An den Grossen Rat

Basel, 15. November 2023

### «Areal F. Hoffmann-La Roche AG – Bebauungsplan Grenzacherstrasse (Südareal)»

**Zonenänderung, Aufhebung eines Bebauungsplans, Festsetzung eines neuen Bebauungsplans, Linienänderung sowie Abweisung von Einsprachen im Bereich Grenzacherstrasse, Solitude-Park und Solitude-Promenade (Roche Südareal)**

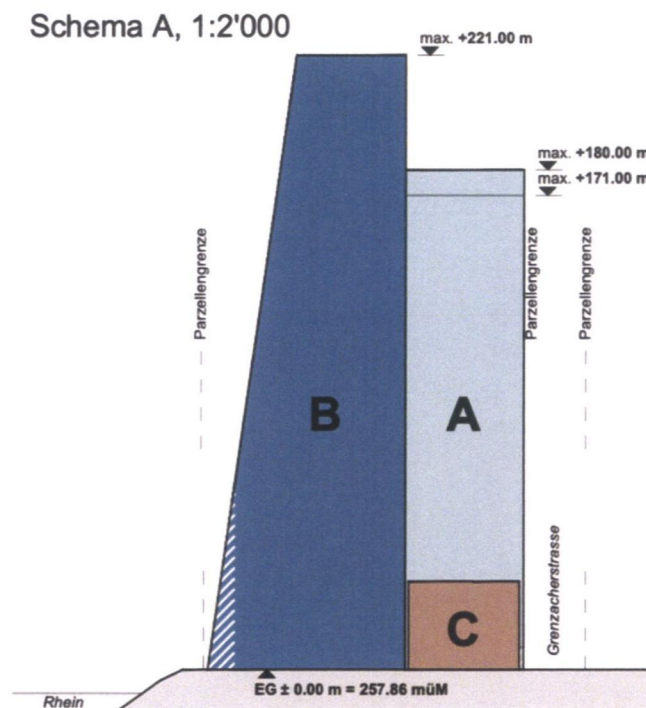
Auch das Schema A des Bebauungsplans zeigt, dass der Abstand zwischen dem Baufeld B (Bau 3) und der Rheinböschung möglicherweise ungenügend ist, um eine grosszügige Neugestaltung der Solitude-Promenade mit getrenntem Fuss- und Veloverkehr zu ermöglichen. Im Schema ist die Solitude-Promenade im Gegensatz zur Grenzacherstrasse nicht einmal eingezeichnet.

Die Bestimmungen zum Bebauungsplan enthalten zwar die Bestimmung 2.3.b., wonach im *Baufeld B innerhalb des im Plan schraffierten Bereichs eine Auskragung ab einer Höhe von 10 m zulässig* sei. Aus dieser Formulierung geht jedoch zu wenig klar hervor, dass der schraffierte Bereich auf Terrainhöhe zugunsten einer allfälligen Wegführung der Solitude-Promenade zwingend nicht überbaut werden darf.

Im Bebauungsplan wurde das Baufeld B gegenüber der Visualisierung des Baus 3 von Abb. 11 der Orientierenden Informationen weiter nach Süden zur Solitude-Promenade gerückt. Diese Visualisierung lag damals der öffentlichen Mitwirkung vom Januar 2021 zugrunde. Die Platzverhältnisse für die Neugestaltung der Solitude-Promenade haben sich damit im Bebauungsplan gegenüber den früheren Planungen noch verschlechtert.

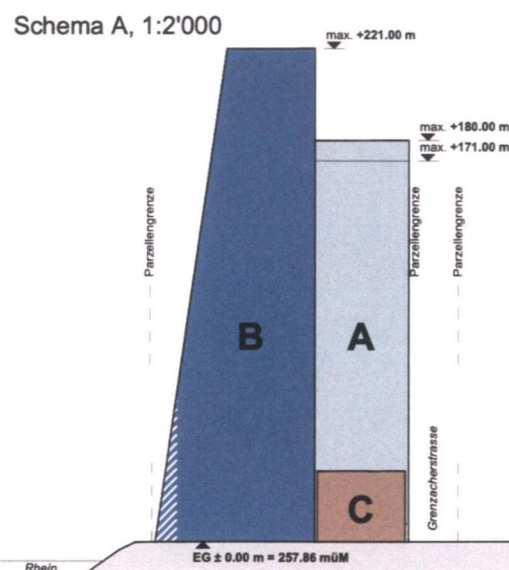
Auch das Schema A des Bebauungsplans zeigt, dass der Abstand zwischen dem Baufeld B (Bau 3) und der Rheinböschung möglicherweise ungenügend ist, um eine grosszügige Neugestaltung der Solitude-Promenade mit getrenntem Fuss- und Veloverkehr zu ermöglichen. Im Schema ist die Solitude-Promenade im Gegensatz zur Grenzacherstrasse nicht einmal eingezeichnet.

Die Bestimmungen zum Bebauungsplan enthalten zwar die Bestimmung 2.3.b., wonach im *Baufeld B innerhalb des im Plan schraffierten Bereichs eine Auskragung ab einer Höhe von 10 m zulässig* sei. Aus dieser Formulierung geht jedoch zu wenig klar hervor, dass der schraffierte Bereich auf Terrainhöhe zugunsten einer allfälligen Wegführung der Solitude-Promenade zwingend nicht überbaut werden darf.

Im Bebauungsplan wurde das Baufeld B gegenüber der Visualisierung des Baus 3 von Abb. 11 der Orientierenden Informationen weiter nach Süden zur Solitude-Promenade gerückt. Diese Visualisierung lag damals der öffentlichen Mitwirkung vom Januar 2021 zugrunde. Die Platzverhältnisse für die Neugestaltung der Solitude-Promenade haben sich damit im Bebauungsplan gegenüber den früheren Planungen noch verschlechtert.

Schema A, 1:2'000

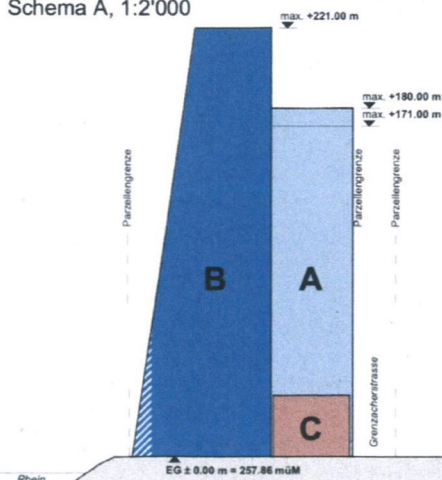
Die Bestimmungen zum Bebauungsplan enthalten zwar die Bestimmung 2.3.b., wonach im *Baufeld B innerhalb des im Plan schraffierten Bereichs eine Auskragung ab einer Höhe von 10 m zulässig sei*. **Aus dieser Formulierung geht jedoch zu wenig klar hervor, dass der schraffierte Bereich auf Terrainhöhe zugunsten einer allfälligen Wegführung der Solitude-Promenade zwingend nicht überbaut werden darf.**

Im Bebauungsplan wurde das Baufeld B gegenüber der Visualisierung des Baus 3 von Abb. 11 der Orientierenden Informationen weiter nach Süden zur Solitude-Promenade gerückt. Diese Visualisierung lag damals der öffentlichen Mitwirkung vom Januar 2021 zugrunde. Die Platzverhältnisse für die Solitude-Promenade haben sich damit im Bebauungsplan gegenüber den früheren Planungen noch verschlechtert.

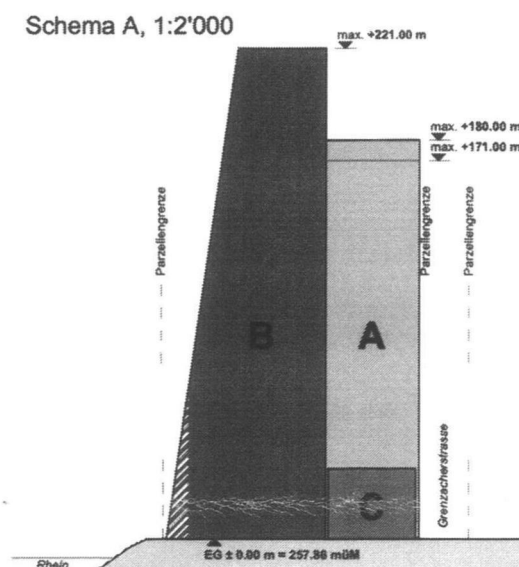
Auch das Schema A des Bebauungsplans zeigt, dass der Abstand zwischen dem Baufeld B (Bau 3) und der Rheinböschung möglicherweise ungenügend ist, um eine grosszügige Neugestaltung der Solitude-Promenade mit getrenntem Fuss- und Veloverkehr zu ermöglichen. Im Schema ist die Solitude-Promenade im Gegensatz zur Grenzacherstrasse nicht einmal eingezeichnet.

Die Bestimmungen zum Bebauungsplan enthalten zwar die Bestimmung 2.3.b., wonach im *Baufeld B innerhalb des im Plan schraffierten Bereichs eine Auskragung ab einer Höhe von 10 m zulässig* sei. Aus dieser Formulierung geht jedoch zu wenig klar hervor, dass der schraffierte Bereich auf Terrainhöhe zugunsten einer allfälligen Wegführung der Solitude-Promenade zwingend nicht überbaut werden darf.

Im Bebauungsplan wurde das Baufeld B gegenüber der Visualisierung des Baus 3 von Abb. 11 der Orientierenden Informationen weiter nach Süden zur Solitude-Promenade gerückt. Diese Visualisierung lag damals der öffentlichen Mitwirkung vom Januar 2021 zugrunde. Die Platzverhältnisse für die Neugestaltung der Solitude-Promenade haben sich damit im Bebauungsplan gegenüber den früheren Planungen noch verschlechtert.

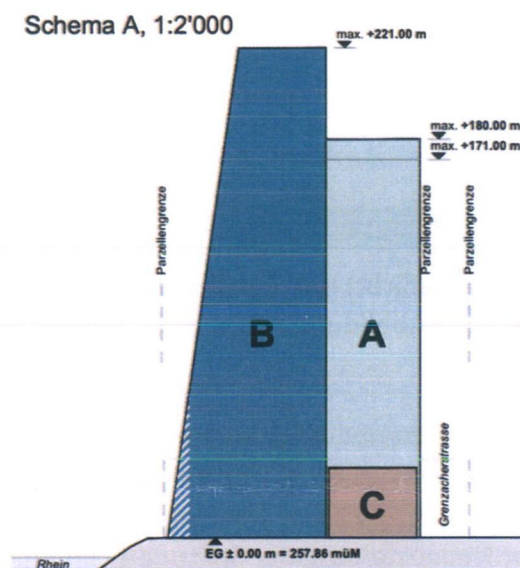
Auch das Schema A des Bebauungsplans zeigt, dass der Abstand zwischen dem Baufeld B (Bau 3) und der Rheinböschung möglicherweise ungenügend ist, um eine grosszügige Neugestaltung der Solitude-Promenade mit getrenntem Fuss- und Veloverkehr zu ermöglichen. Im Schema ist die Solitude-Promenade im Gegensatz zur Grenzacherstrasse nicht einmal eingezeichnet.

Die Bestimmungen zum Bebauungsplan enthalten zwar die Bestimmung 2.3.b., wonach im *Baufeld B innerhalb des im Plan schraffierten Bereichs eine Auskragung ab einer Höhe von 10 m zulässig* sei. Aus dieser Formulierung geht jedoch zu wenig klar hervor, dass der schraffierte Bereich auf Terrainhöhe zugunsten einer allfälligen Wegführung der Solitude-Promenade zwingend nicht überbaut werden darf.

Im Bebauungsplan wurde das Baufeld B gegenüber der Visualisierung des Baus 3 von Abb. 11 der Orientierenden Informationen weiter nach Süden zur Solitude-Promenade gerückt. Diese Visualisierung lag damals der öffentlichen Mitwirkung vom Januar 2021 zugrunde. Die Platzverhältnisse für die Neugestaltung der Solitude-Promenade haben sich damit im Bebauungsplan gegenüber den früheren Planungen noch verschlechtert.
